## NOTE D'ANALYSE

PERMIS D'URBANISME

*Square Prévost – Delaunay 115*

**21-06-2024**

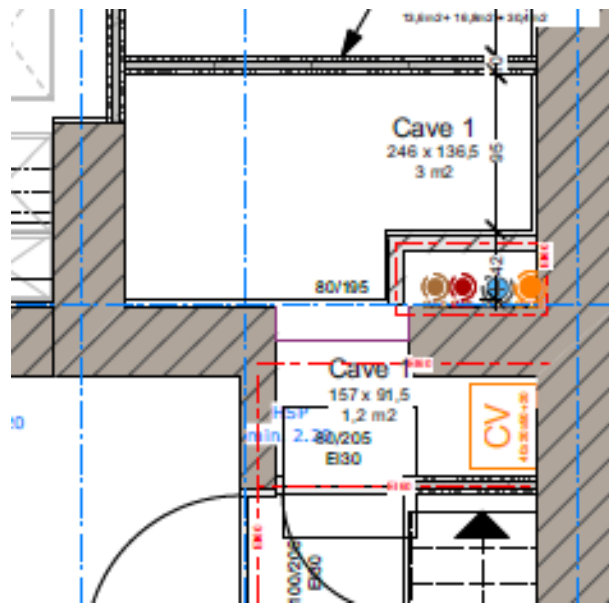
- *Au rez-de-chaussée, local vélo trop petit par rapport au nombre de logements de l'immeuble ;*

Sous couvert du bon aménagement des lieux, les services ont estimé que le local vélo du rez-de-chaussée, d'une superficie de 5,3 m<sup>2</sup>, était trop petit pour un immeuble souhaitant accueillir 3 logements dont deux logements avec deux chambres.

Les services ont néanmoins accueilli l'idée d'un local vélo supplémentaire au sous-sol permettant de stocker des vélos et autres moyens de transport à usage sporadique.

4. Dans les plans de la situation projetée, les caves ont été réaménagées et ce, par rapport au commentaire des services quant au local vélo.

Ainsi, 3 caves privatives ont été aménagées :

- Cave 1 : studio (passage par le local technique du studio) ;
- Cave 2 : appartement 1 ;
- Cave 3 : appartement 2.
